**Avis délibéré de la mission régionale d'autorité
environnementale de région Provence-Alpes-Côte d'Azur sur
la **modification n°6 du plan local d'urbanisme (PLU) d'Aix-en-
Provence (13)****

n° saisine 2019 - 2354
n° MRAe 2019APACA29

Figure 2- Localisation des secteurs de levée de servitude d'attente de projet (SAP)
Source rapport de présentation de la modification n°6 du PLU.

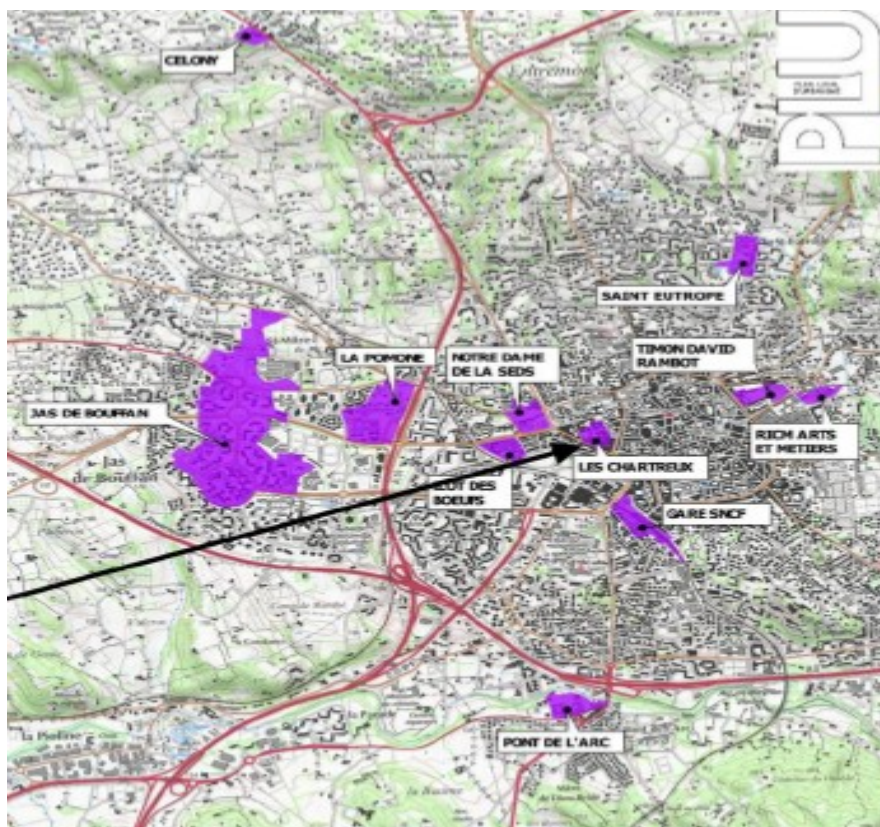
Au regard des spécificités du territoire et du contenu de la modification N°6 du PLU, l'Autorité environnementale se focalise sur les effets liés à la levée de la servitude d'attente de projet (SAP) dans le centre urbain d'Aix-en-Provence. Quatre secteurs échelonnés d'est en ouest à travers l'agglomération (voir supra figure 2) sont considérés comme particulièrement représentatifs de « *l'optimisation urbaine* » envisagée par le PLU dans le cadre de la levée des SAP : secteur RICM-Arts et Métiers, secteur Îlot des Bœufs, secteur Pomone, et secteur Jas de Bouffan. L'« *in-*

Il est indiqué de façon générale que les secteurs de levée de SAP dans le centre urbain sont confrontés à des difficultés de circulation (RICM-Arts et Métiers), bénéficient en général d'un bon niveau de desserte par les transports en commun (RICM-Arts et Métiers, Pomone, Ilot des Boeufs, Jas de Bouffan), et d'offre de stationnement (RICM-Arts et Métiers). Au final, si l'enjeu de développement des transports collectifs et des modes actifs de déplacement (voies piétonnes, pistes cyclables) est bien identifié par le PLU, il reste peu mis en perspective avec les spécificités du territoire aixois, notamment sur les secteurs d'attente de projet (SAP) du centre urbain.

En particulier, le secteur d'attente de projet Pomone d'une superficie d'environ 13 hectares est situé dans un site particulièrement exposé aux nuisances routières entre la RN296 à l'est, la RD10 au nord et la RD64 au sud. Pourtant, la modification n°6 n'apporte aucune précision sur le volet qualité de l'air par rapport au PLU en vigueur. Compte tenu des éléments exposés ci-avant, l'analyse de l'état initial du site et de son environnement, très générale, fragmentaire et basée sur des données chiffrées anciennes, dont les plus récentes remontent à 2009, n'est pas suffisante pour identifier les zones à enjeux en matière de qualité de l'air et d'exposition des populations, et pour évaluer les effets possibles de la levée des SAP sur la qualité de l'air et la santé humaine.

Recommandation 2 : Préciser l'articulation urbanisme-transport de la modification du PLU dans les secteurs de levée de SAP, et assurer sa transcription réglementaire, si nécessaire par la mise en place d'un sous-zonage de la zone UM.
